Relatório de Fiscalização 291/2026

RELATÓRIO DE FISCALIZAÇÃO TÉCNICA DOS SISTEMAS DE ÁGUA E ESGOTO DO MUNICÍPIO DE JABOTICABAL

Verificação de Não Conformidades

Fotos de RES6.12

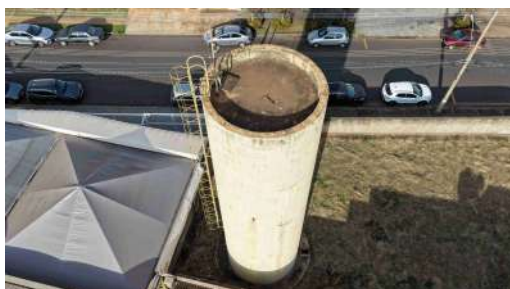
Não foi possível evidenciar tubo extravasor no reservatório. Adequar extravasor de acordo com item 5.10 da NBR 12217/1994. Caso o extravasor seja interno à estrutura, apresentar evidência.

Foto 1 - Não foi evidenciado tubo extravasor na estrutura.

Foto 2 - Não foi evidenciado tubo extravasor na estrutura.

Fotos de RES6.9

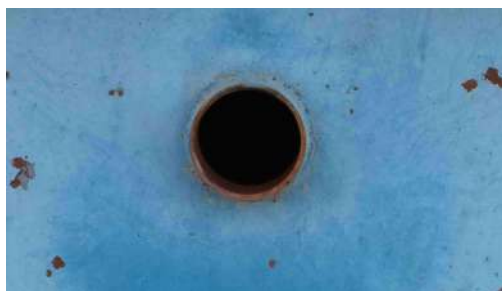
Foto 1 - Abertura de ventilação sem tela de proteção.

Foto 2 - Extravasor sem tela de proteção.

Foto 3 - Extravasor (destacado) sem tela de proteção.
